改善箇所説明図

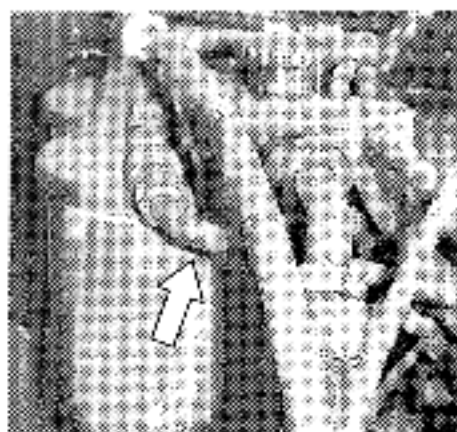
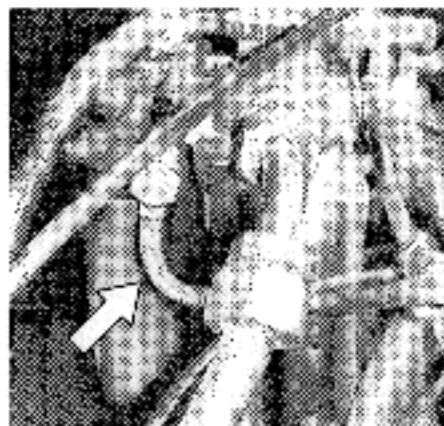
基準不適合発生箇所

燃料装置において、燃料ポンプと燃料ろ過器間の燃料配管の取り回しが不適切なため、振動により、ろ過器との接続部付近の配管に亀裂が生じ、燃料が漏れ、最悪の場合、火災に至るおそれがある。

全車両、当該燃料配管を対策品と交換する。

識別：当該燃料配管に白色ペイントを塗布する。
